Van: [redacted] (Sittard) <[redacted]@sgs.com>
Verzonden: 5.1.2.e woensdag 8 maart 2023 15:46
Aan: [redacted]
CC: [redacted]; [redacted]; [redacted] (GPO);
Onderwerp: RE: [EXTERNAL] Onderzoek betonkernen PM-tunnel
Bijlagen: A143850_gegevens kernen_PMT_moot 26.pdf; RTD 1021_druk- en splijttreksterkte_PMT_moot26.pdf
Urgentie: Hoog

From: [Redacted] <[Redacted]@vsf.nl>
Sent: woensdag 8 februari 2023 14:36 5.1.2.e
To: [Redacted] (Sittard) <[Redacted]@sgs.com>
Cc: [Redacted] (GPO) <[Redacted]@rws.nl>
Subject: [EXTERNAL] Pr. Margrietunnel, Sneek: gegevens moot 22 en 23

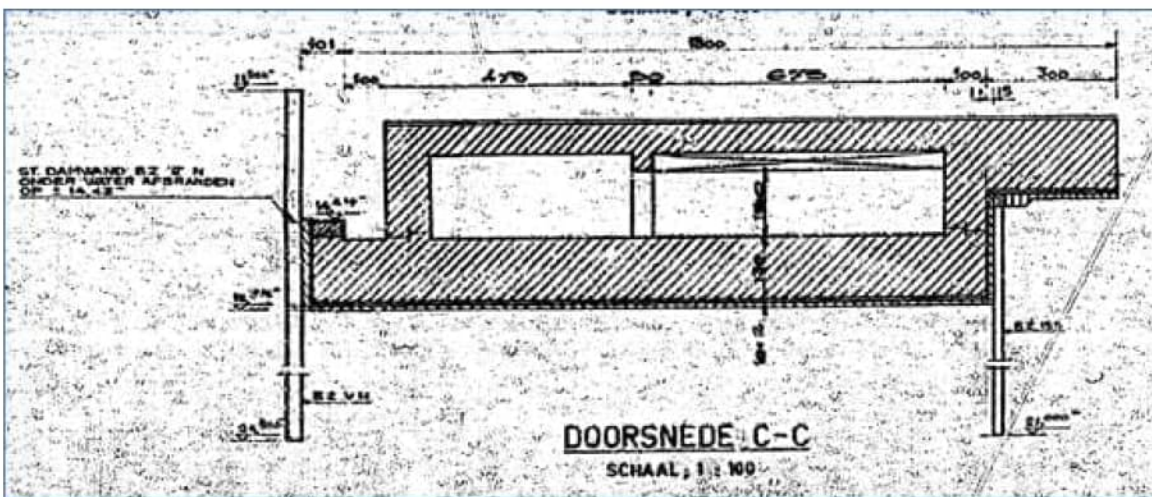
Vorige week was ik op congres, vandaar dat ik het deze week pas op kan pakken. Ik heb de tekeningen bekeken. Hierover de volgende vragen:

1. De 2 diepste moten zijn 22 en 23. Op de tekeningen staat echter MT-33^A en MT-32^A. Waarom komen deze nummers niet overeen?
2. De tekeningen laten wel een waterkelder zien. Jij spreekt ook van scannen van de wanden. In zie alleen in doorsnede C-C wanden (zie hieronder). Is dit het gedeelte waarin het onderzoek moet plaatsvinden?

3. Wordt de waterkelder leeg gepompt voor het onderzoek? De vloer moet ook gemeten worden immers.
4. Moet de betonsterkte alleen van de dakvloer van de waterkelder bepaald worden of ook van vloer en/of wanden?

5. Ik kan de hoogte van de waterkelder niet lezen in de scans. Maar normaliter hebben we een rolsteiger nodig voor meten en monsternamen dakvloer.
6. Daarnaast natuurlijk electriciteit (kan met aggregaat), verlichting (kunnen wij meenemen) en als het een afgesloten ruimte is moet ook een manwacht aanwezig zijn.
